SERVICE INFO – INA 0009

Rolă întinzătoare optimizată 531 0564 30

Producători:	Seat, Volkswagen
Modele:	
Seat	Cordoba, Ibiza
Volkswagen	Polo
Motor:	1.4i 16V (AFH)
Nr. piesă LuK AS:	531 0564 30
Nr. OE:	036 109 243 J 036 109 243 G (înlocuită) 036 109 243 D (înlocuită)

Figura 1: 531 0564 30 (vedere frontală)

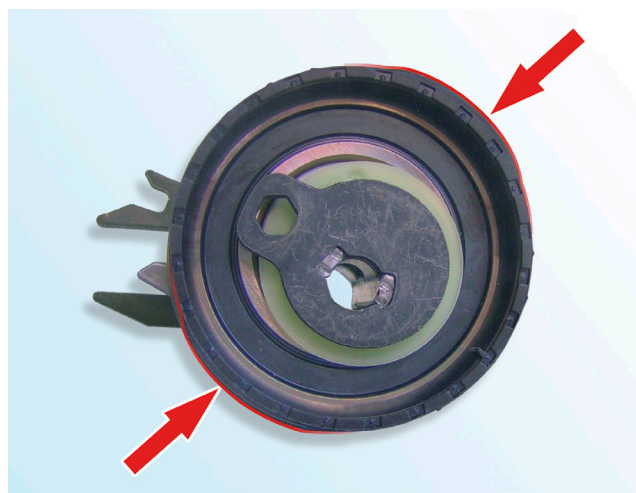
Rola întinzătoare 531 0564 30 (rolă sinus) este optimizată pentru reducerea zgomotului și a fost special dezvoltată pentru aplicațiile menționate anterior.

Suprafața de contact neregulată nu este un defect de fabricație!

Săgețile roșii (fig. 1 și fig. 2) indică aceste caracteristici.

Figura 2: 531 0564 30 (vedere laterală)

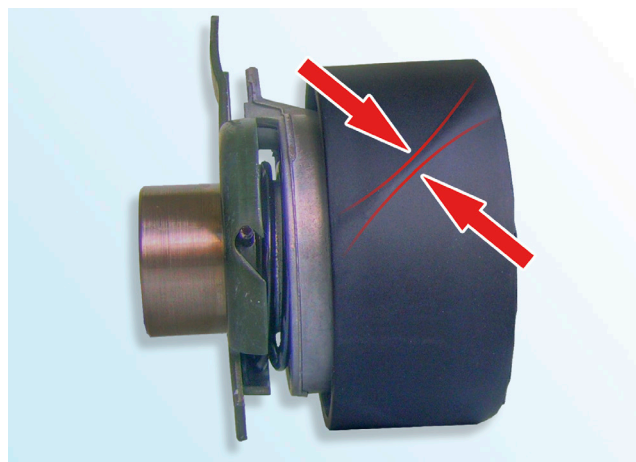
Suprafața de contact a rolei întinzătoare este prevăzută cu elevații dispuse în diagonală (fig. 2).
